水栓金具_外観類似品情報

No. R-051

件名 TMJ47 型 スパウト・シャワーエルボの仕様違い

<前期品 : TMJ47CX 型>

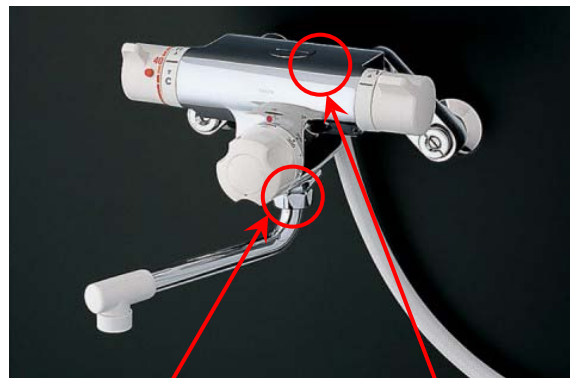
- スパウト取付部の形状が違います。
- シャワーエルボの材質が違います。

ワンタッチスパウト

シャワーエルボ

樹脂製

<後期品 : TMJ47CRX 型 (2000年03月以降)>

袋ナット

シャワーエルボ

金属製

前期品と後期品ではスパウト・シャワーホースの互換性はありません。
